**Verslag huishoudelijke elektrische installatie op laagspanning en zeer lage spanning****Algemeen:**

Referentie: 003-20260521-04	Datum controle: 21/05/2026
Keurder: 003

Eigenaar: Onbekend	EAN-code: 541448820063925379
Adres installatie: Windmolenstraat 45, 9450 - Haaltert	Nummer teller(s): 1SAG1200303479
Distributienetbeheerder installatie: Fluvius	
Datum uitvoering installatie:	☐ Vóór 01/10/1981 ☒ Tussen 01/10/1981 en 01/06/2020 ☐ Vanaf 01/06/2020
Type:	☒ Wooneenheid ☐ Niet-huishoudelijk ☐ PV ☐ Batterij ☐ Laadpaal

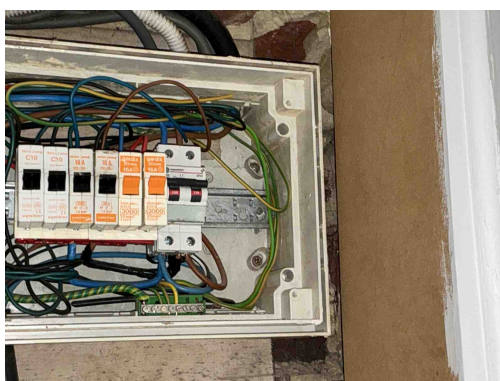
B06 - Het elektrisch verdeelbord heeft niet de minimale beschermingsgraad IPXX-B in een gewone ruimte (Boek 1: 4.2.2.3).

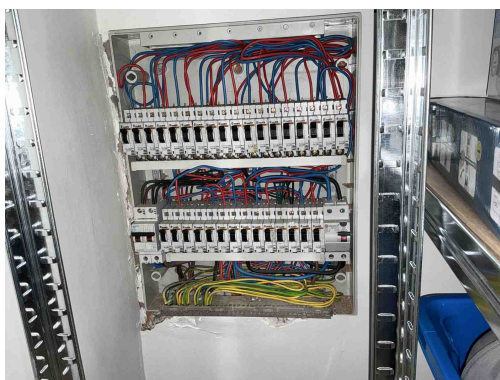
E04 - De continuïteit van de (hoofd)equipotentiale verbindingen is niet gegarandeerd (Boek 1: 5.4.4.1 / 5.4.4.2).
